Asunto: **INFORME SOBRE VALORACIÓN DE CRITERIOS EVALUABLES MEDIANTE JUICIO DE VALOR (APARTADO H.2) EN OFERTAS PRESENTADAS PARA ADJUDICACIÓN DE CONCESIÓN DE DOMINIO PÚBLICO PARA INSTALACIÓN, EXPLOTACIÓN, MANTENIMIENTO Y REPOSICIÓN DE VALLAS PUBLICITARIAS EN VALLADOLID.**

El presente informe de valoración se refiere al expediente de contrato de concesión de DOMINIO PÚBLICO PARA INSTALACIÓN, EXPLOTACIÓN, MANTENIMIENTO Y REPOSICIÓN DE CARTELERAS DE GRAN FORMATO (VALLAS PUBLICITARIAS) EN EL TÉRMINO MUNICIPAL DE VALLADOLID, ubicadas en los 47 emplazamientos fijados en el anexo V del pliego de cláusulas administrativas del procedimiento.

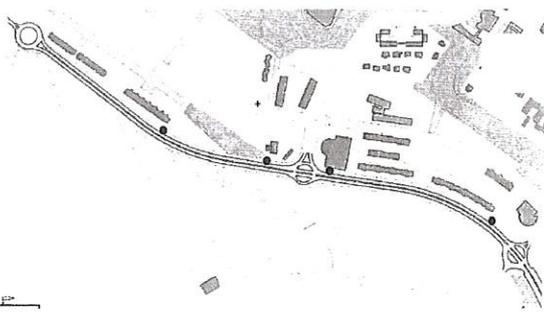
Durabilidad, estética, estabilidad, diseño de las vallas, modularidad, similar a las instaladas. Presenta documentación técnica detallada del modelo de valla a instalar, de tipo triposte, con anclaje a cimentación mediante placa y pernos lo que le conferirá mayor facilidad y economía de sustitución. La estética del modelo es similar a la existente. La modularidad es correcta aunque perteneciente a un fabricante concreto, lo que eventualmente pudiera limitar la disponibilidad de elementos y componentes. Incorpora sistema de anclaje de seguridad para operarios en los soportes. En todo caso y a la vista de sus características geométricas

y técnicas se observa que los soportes verticales del modelo ofertado no están diseñados para soportar las solicitaciones por carga dinámica de viento sobre el panel en aquellas disposiciones donde sea preciso implementar soportes con una altura mucho mayor que la estándar, como sucede por ejemplo en el emplazamiento 4 que requiere una altura aproximada de 8,00 ó 9,00 m. Por tanto tal y como está definido el modelo propuesto no sería válido para todos los emplazamientos incluidos en el anexo V. Se asigna en este subapartado una puntuación de 6,00 puntos.

**UBICACIÓN Nº 45 (1 Y 2)**

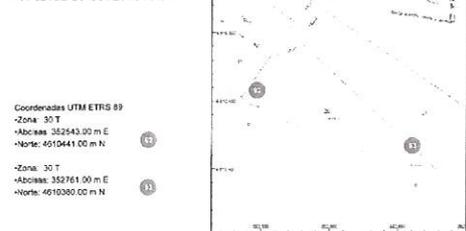
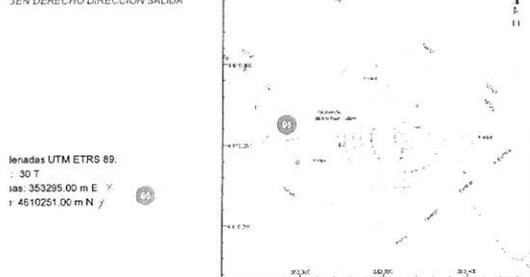
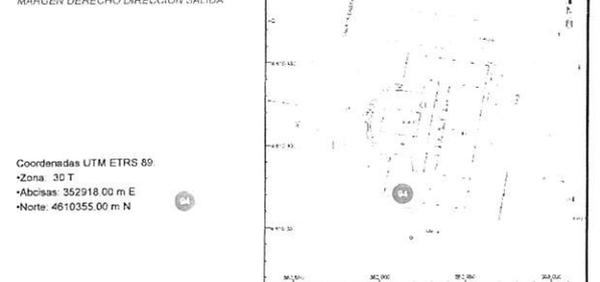
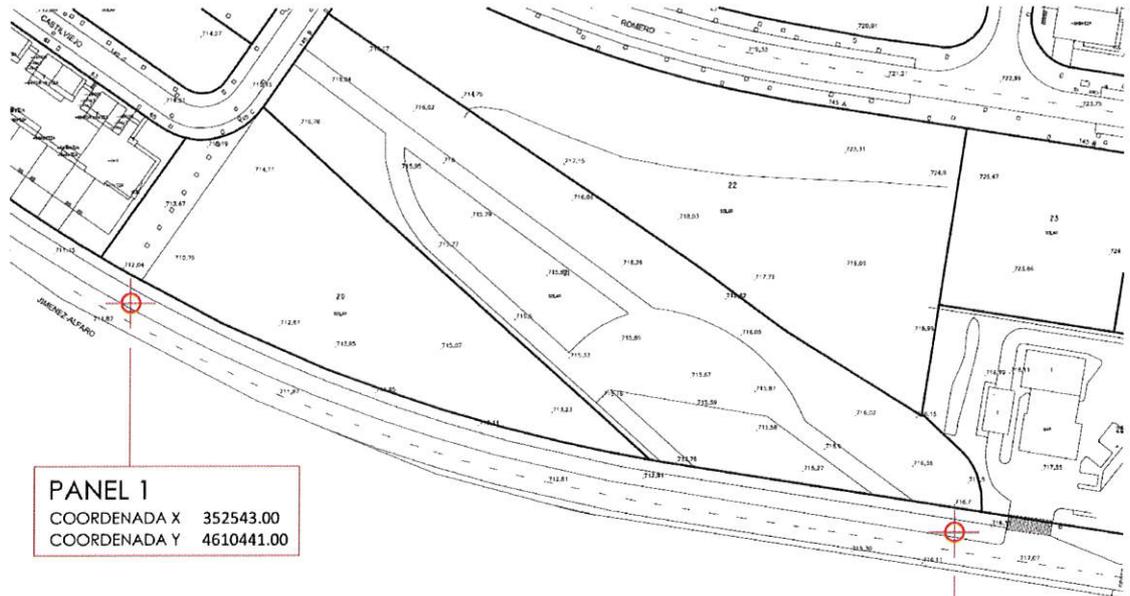
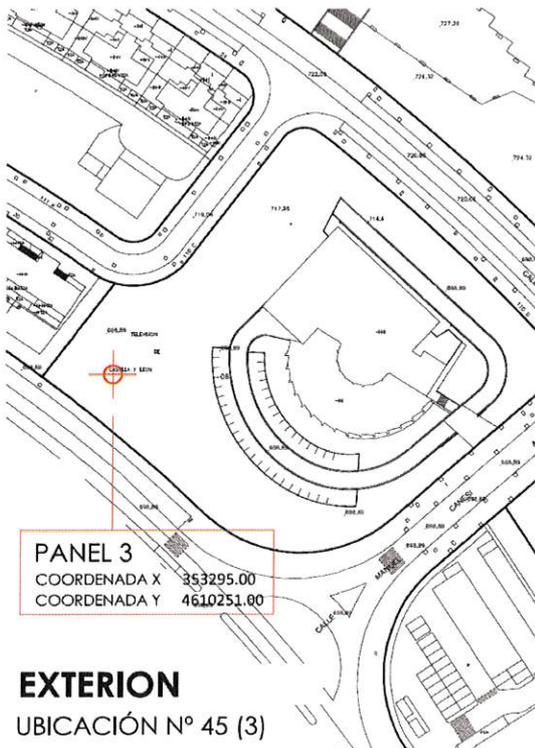
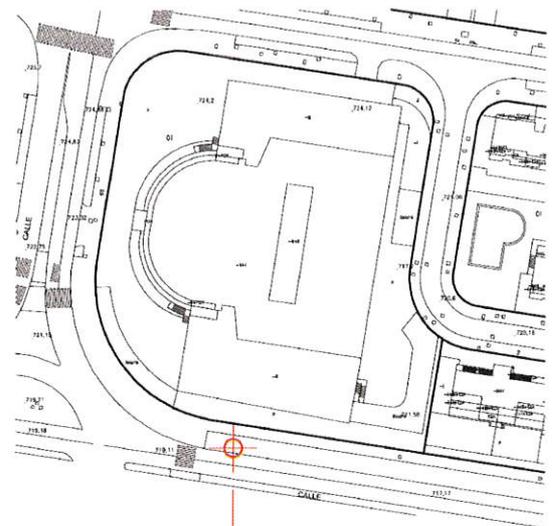
Plan de instalación. Asignación de medios técnicos y humanos para los fines y plazos propuestos, las previsiones y planificación relativas a la evaluación, reparación o pintura de las vallas ya instaladas. La oferta detalla el procedimiento de instalación completa en el caso de nuevas ubicaciones, con una duración máxima de cinco días. Para las existentes incluye sólo pintura. Para las reubicaciones no establece procedimiento de desmontaje, reposición del dominio público y posterior montaje, aunque indica que se realizará durante cinco días. La concesión estará en funcionamiento en un plazo de cinco días, mediante la adscripción de tres equipos de fijación de tres personas cada uno, y un supervisor general de la actividad. Además adjunta relación de vehículos y maquinaria a emplear en la ejecución del contrato. Del análisis de la documentación se comprueba que trasladando las coordenadas a la base municipal, alguno de los soportes ocupa suelos que no son de titularidad municipal, lo que comporta total imprecisión del horizonte temporal del plan de instalación ofertado al existir inexactitud o error en la ubicación. Además las ubicaciones propuestas se reflejan singularmente con coordenadas en un único punto, lo cual no permite conocer con precisión la posición de los soportes extremos y la proyección en planta del panel. A título de ejemplo se analizan las ubicaciones de paneles propuestas por el licitador en la localización N° 45.

Por último, no se ha tenido en cuenta el tiempo de espera recomendable para que el hormigón vertido en zapatas de cimentación adquiera resistencia suficiente y que, para material servido de planta sin aditivos específicos, no debería ser en ningún caso inferior a una semana. Tal circunstancia comporta que no se estime factible la

instalación total del soporte en el plazo planteado. Se asigna en este subapartado una puntuación de 2,00 puntos.

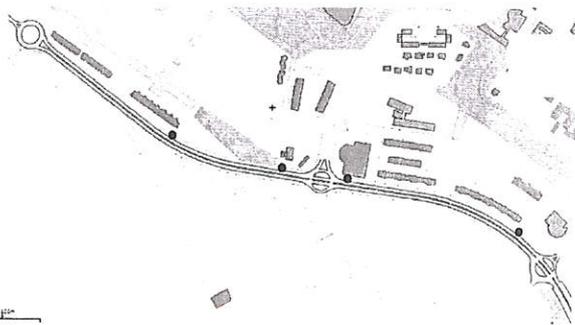
Durabilidad, estética, estabilidad, diseño de las vallas, modularidad, similar a las instaladas. Presenta documentación técnica detallada del modelo de valla a instalar, de tipo triposte, con anclaje a cimentación mediante embutido de soporte en zapata de hormigón, con mayor dificultad y coste de sustitución que un sistema de pernos. Aunque en el presupuesto se indica la disposición de placas de anclaje de acero para la cimentación, sin embargo no aparece en la documentación gráfica ni en la memoria, existiendo indefinición del sistema final propuesto. Existen errores en la documentación gráfica que impiden conocer la geometría final de la cartelera y en concreto su altura libre desde el suelo (planos 1 y 2). La modularidad es correcta aunque perteneciente a un fabricante concreto, lo que eventualmente pudiera limitar la disponibilidad de elementos y componentes. Incorpora sistema de anclaje de seguridad para operarios en los soportes. En todo caso y a la vista de sus características geométricas y técnicas se observa que los soportes verticales del modelo ofertado no están diseñados para soportar las solicitaciones por carga dinámica de viento sobre el panel en aquellas disposiciones donde sea preciso implementar soportes con una altura mucho mayor que la estándar, como sucede por ejemplo en el emplazamiento 4 que requiere una altura aproximada de 8,00 ó 9,00 m. Por tanto tal y como está definido el modelo propuesto no sería válido para todos los emplazamientos incluidos en el anexo V. Se asigna en este subapartado una puntuación de 4,00 puntos.

**ESPACIO**  
UBICACIÓN Nº 45 (FUERA DEL EMPLAZAMIENTO)

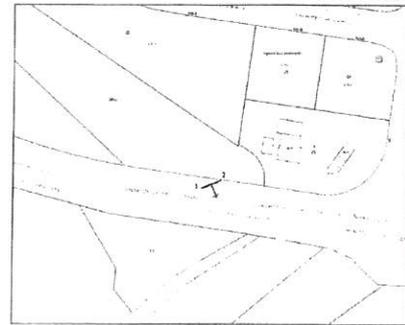
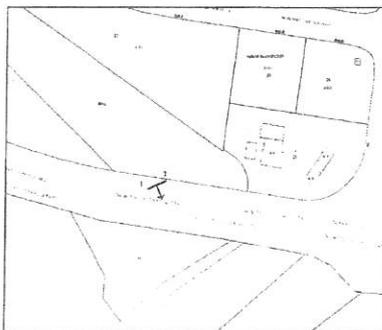
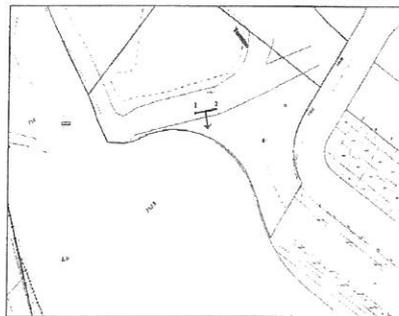
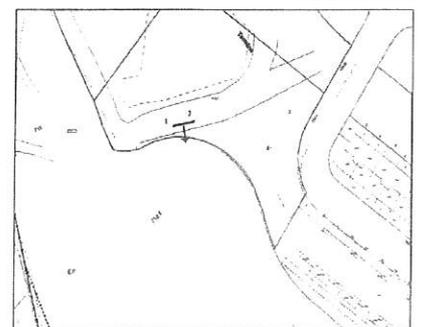
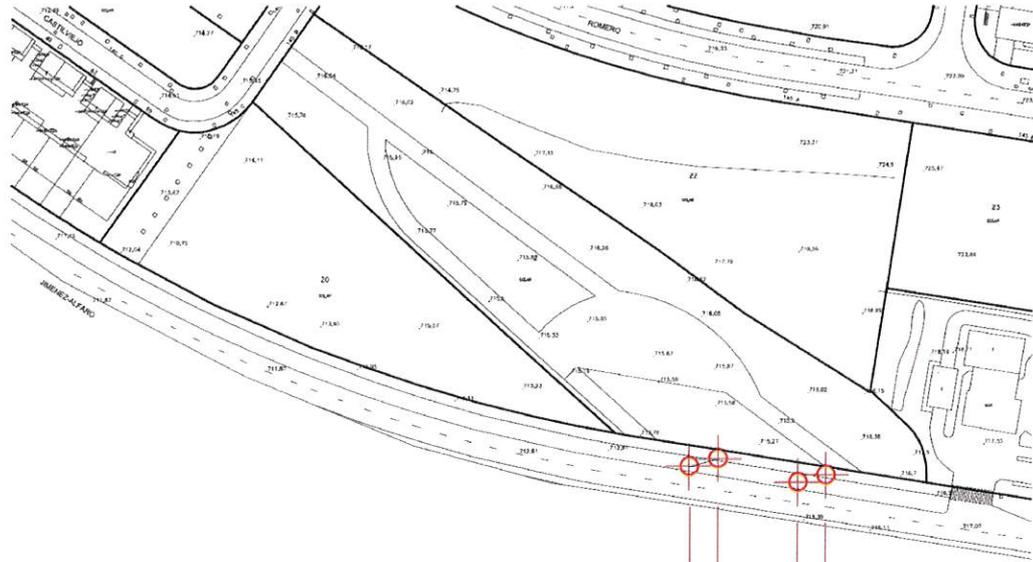
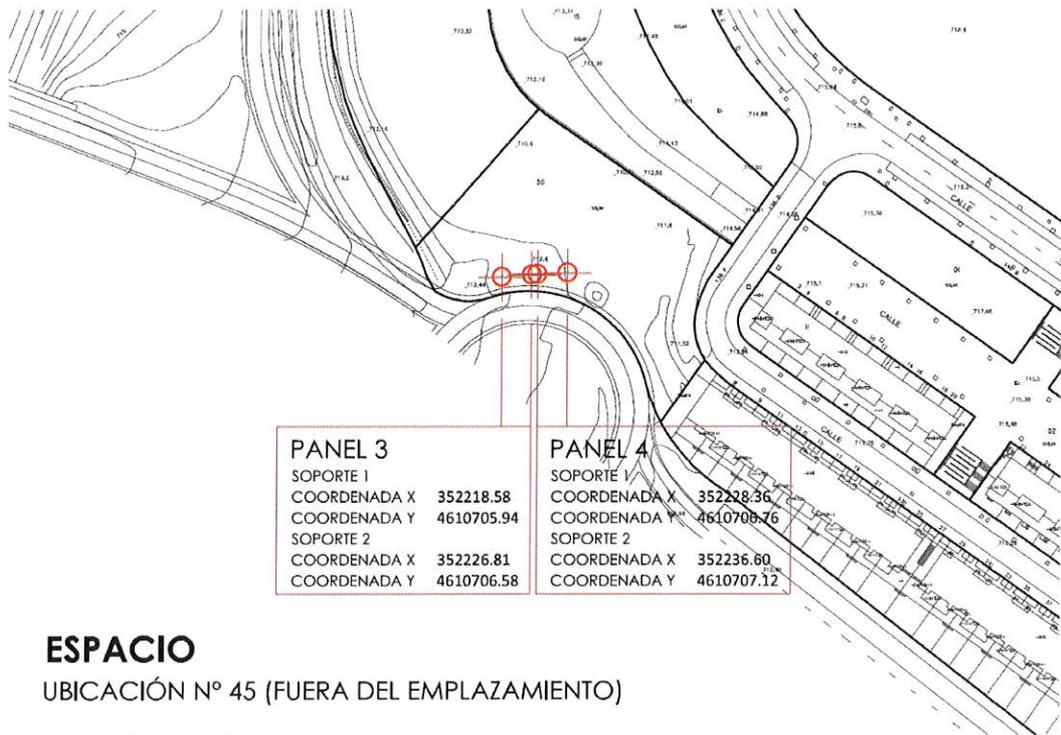
Plan de instalación. Asignación de medios técnicos y humanos para los fines y plazos propuestos, las previsiones y planificación relativas a la evaluación, reparación o pintura de las vallas ya instaladas. Detalla el procedimiento de instalación completa en el caso de nuevas ubicaciones y reubicación de las existentes con una duración máxima de 8 días. La concesión estará en funcionamiento en un plazo de ocho días, mediante la adscripción de seis equipos de tres personas cada uno. Además adjunta relación de vehículos y maquinaria a emplear en la ejecución del contrato. Del análisis de la documentación se comprueba que trasladando las coordenadas a la base municipal, alguno de los soportes se sitúa en zonas que quedan fuera del ámbito del concurso, lo que comporta total imprecisión del horizonte temporal del plan de instalación ofertado al existir inexactitud o error en la ubicación. A título de ejemplo se analizan las ubicaciones de paneles propuestas por el licitador en la localización N° 45.

Por otro lado, existen emplazamientos con más carteleras de las que se fijan en el anexo V del pliego, (por citar uno como ejemplo, en el emplazamiento 2, se establece la instalación de 2 paneles, pretendiendo instalar el licitador 3). Por último, no se ha tenido en cuenta el tiempo de espera recomendable para que el hormigón vertido en zapatas de cimentación adquiera resistencia suficiente y que para

material servido de planta sin aditivos específicos no debería ser en ningún caso inferior a una semana. Tal circunstancia comporta que no se estime factible la instalación total del soporte en el plazo planteado. Se asigna en este subapartado una puntuación de 4,00 puntos.

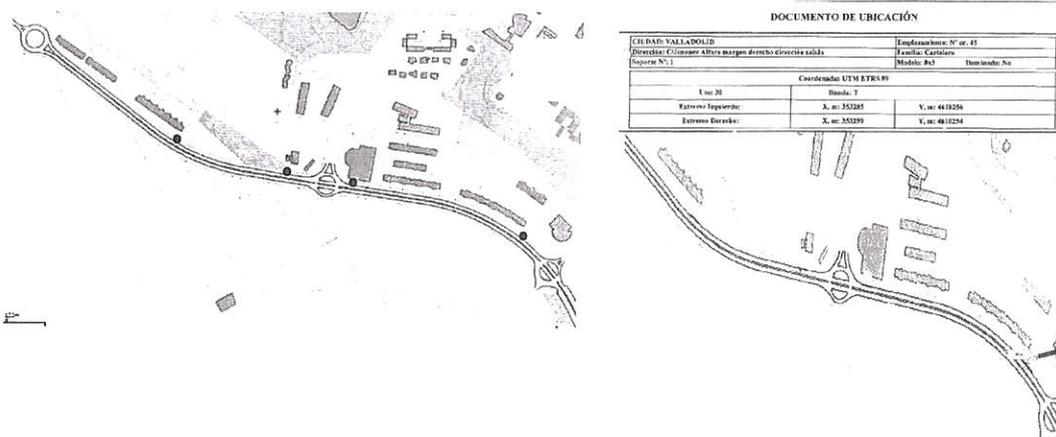
Durabilidad, estética, estabilidad, diseño de las vallas, modularidad, similar a las instaladas. Presenta documentación técnica detallada del modelo de valla a instalar, tipo pentaposte, con anclaje a cimentación mediante placa y pernos lo que le conferirá mayor facilidad y economía de sustitución. La estética del modelo es diferente a la existente. La altura libre del borde inferior del marco de la muestra indicada en la documentación gráfica (plano MI40805) cifrada en 1,854 m. es menor a la mínima de 2,20 m. establecida en el pliego para las nuevas carteleras. La modularidad es correcta y permite flexibilidad al ser un modelo de fácil fabricación, que permitirá fácilmente la obtención de piezas de recambio. Incorpora sistema de anclaje de seguridad para operarios en los soportes. En todo caso y a la vista de sus características geométricas y técnicas se observa que los soportes verticales del modelo ofertado no están diseñados para soportar las solicitaciones por carga dinámica de viento sobre el panel en aquellas disposiciones donde sea preciso implementar soportes con una altura mucho mayor que la estándar, como sucede por ejemplo en el emplazamiento 4 que requiere una altura aproximada de 8,00 ó 9,00 m. Por tanto tal y como está definido el modelo propuesto no sería válido para

todos los emplazamientos incluidos en el anexo V. Se asigna en este subapartado una puntuación de 3,00 puntos.

**JCDECAUX**  
UBICACIÓN Nº 45 (1)

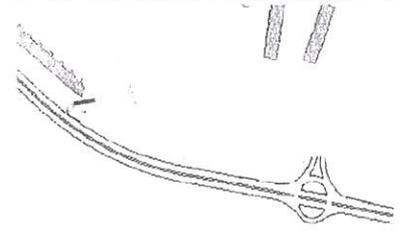
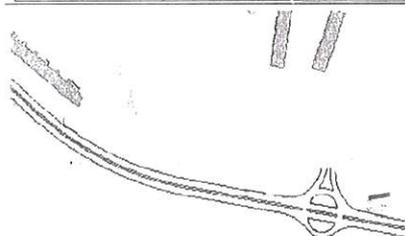
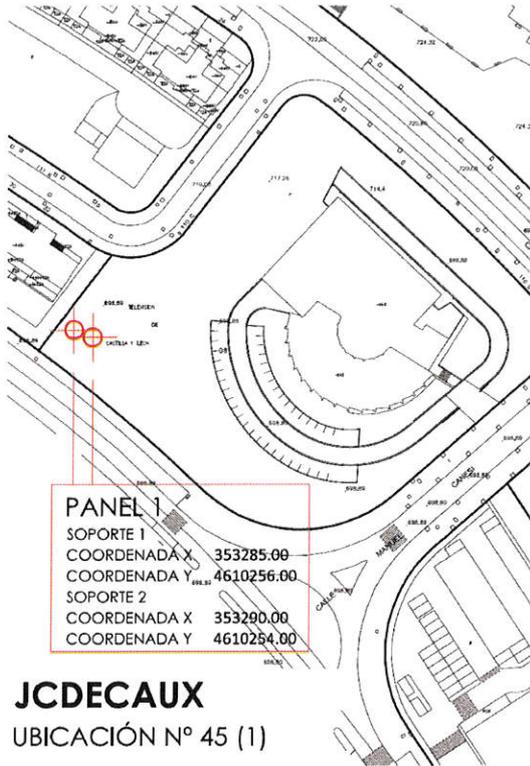
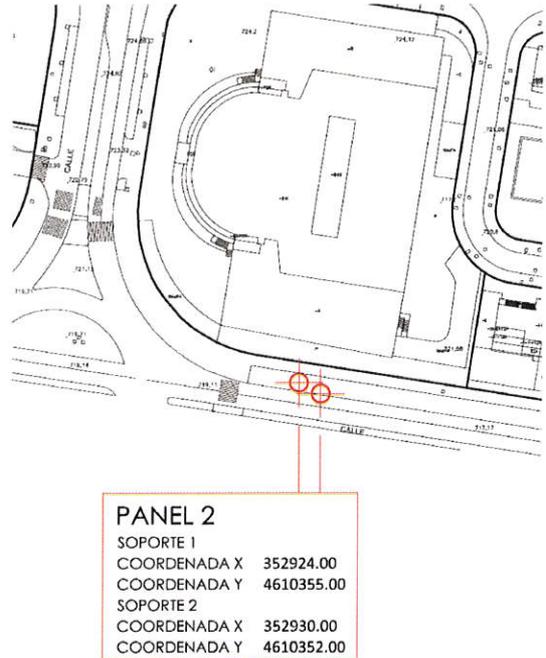
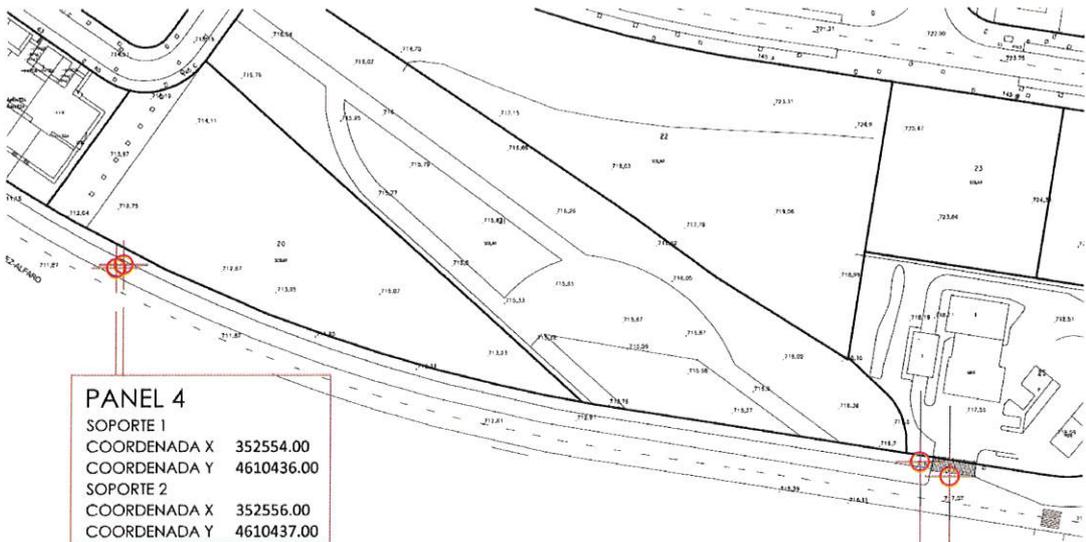
Plan de instalación. Asignación de medios técnicos y humanos para los fines y plazos propuestos, las previsiones y planificación relativas a la evaluación, reparación o pintura de las vallas ya instaladas. Detalla el procedimiento de instalación completa en el caso de nuevas ubicaciones y reubicación de las existentes con una duración de seis semanas. La concesión estará en funcionamiento en un plazo de seis semanas, mediante la adscripción de diferentes equipos dependiendo de la fase del trabajo (desmontaje, cimentación, montaje) existiendo solape en las distintas fases. Además adjunta relación de vehículos y maquinaria a emplear en la ejecución del contrato. Del análisis de la documentación se comprueba que trasladando las coordenadas a la base municipal, alguno de los soportes ocupa suelos que no son de titularidad municipal, lo que comporta total imprecisión del horizonte temporal del plan de instalación ofertado al existir inexactitud o error en la ubicación. Además las ubicaciones propuestas se refleja singularmente con un único punto de coordenada, lo cual no permite conocer con precisión la posición de los soportes extremos y la proyección en planta del panel. A título de ejemplo se analizan las ubicaciones de paneles propuestas por el licitador en la localización Nº 45.

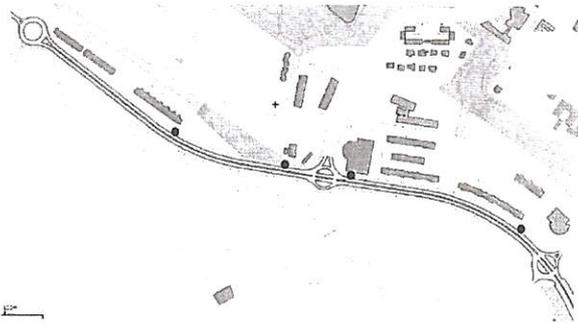
Durabilidad, estética, estabilidad, diseño de las vallas, modularidad, similar a las instaladas. Presenta documentación técnica detallada del modelo de valla a instalar, tipo triposte, con anclaje a cimentación mediante embutido de soporte en zapata de hormigón, con mayor dificultad y coste de sustitución que un sistema de pernos. Existe contradicción en la documentación gráfica, dado que aparece el soporte embutido en la zapata de cimentación en un documento, y mediante placa de anclaje en otro, existiendo indefinición del sistema final propuesto. La estética del modelo es similar a la existente. La modularidad es correcta aunque perteneciente a un fabricante concreto, lo que eventualmente pudiera limitar la disponibilidad de elementos y componentes. Incorpora sistema de anclaje de seguridad para operarios en los soportes. En todo caso y a la vista de sus características geométricas y técnicas se observa que los soportes verticales del modelo ofertado no están diseñados para soportar las solicitaciones por carga dinámica de viento sobre el panel en aquellas disposiciones donde sea preciso implementar soportes con una altura mucho mayor que la estándar, como sucede por ejemplo en el emplazamiento 4 que requiere una altura aproximada de 8,00 ó 9,00 m. Por tanto tal y como está definido el modelo propuesto no sería válido para todos los emplazamientos incluidos en el anexo V. Se asigna en este subapartado una puntuación de 4,00 puntos.
